A202342 - Avis de la CLE du SAGE Vilaine sur le projet de recyclage et valorisation énergétique sur le site SUEZ de Gueltas (56)

Présentation du site (page 16 du résumé non technique)

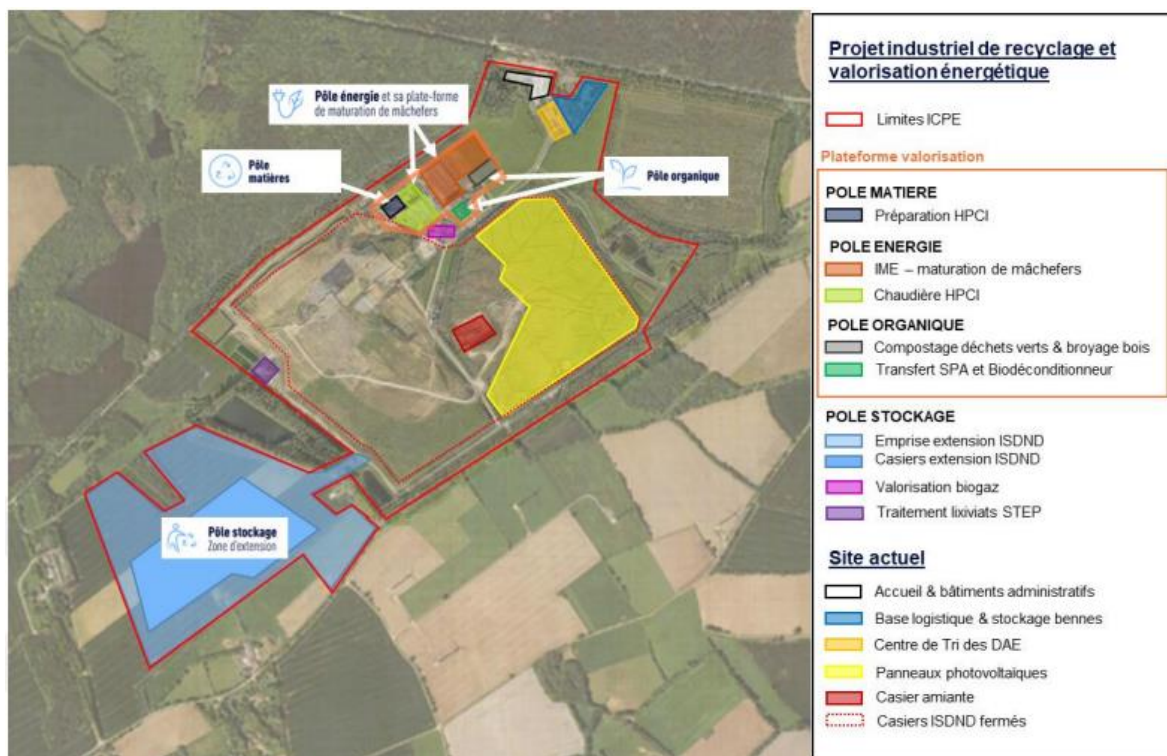
Toutefois, l'enceinte du site étant plus conséquente que la limite du projet, le pétitionnaire n'a pas proposé d'implantation évitant plus largement les zones humides que ce qui est proposé actuellement (notamment celle de 0,35ha présentant des espèces protégées). De plus, le pétitionnaire parle d'impacts sur environ 5000m², mais sans tenir compte que la deuxième zone humide sera impactée plus largement que sur la limite stricte des constructions puisqu'elle sera coupée en deux : il convient d'évaluer l'impact indirect sur cette zone humide, du fait de sa destruction parcelle et de la proximité des aménagements opérés.

Afin de pouvoir valider l'utilisation de cette exception au SAGE, il est demandé au pétitionnaire de fournir des éléments plus précis, le foncier disponible au sein de l'emprise du site (et éventuellement en dehors)

semblant encore possible hors zones humides. De plus, aucun chiffrage des différentes options n'est présenté pour justifier l'aspect économique.

Concernant les mesures compensatoires, il est regrettable que le pétitionnaire se soit appuyé sur un guide ancien, alors que la méthodologie nationale publiée par l'ONEMA en 2016 est recommandée. La compensation proposée consiste à décaper le sol sur le terrain à l'ouest immédiat de la zone humide partiellement impactée : cette action sur un sol non humide n'est pas suffisante pour s'assurer que les fonctionnalités perdues soient bien récupérées.

Le pétitionnaire est également invité à compléter les éléments sur la manière dont sera évitée le reste de la zone humide impactée dans le cadre des travaux.
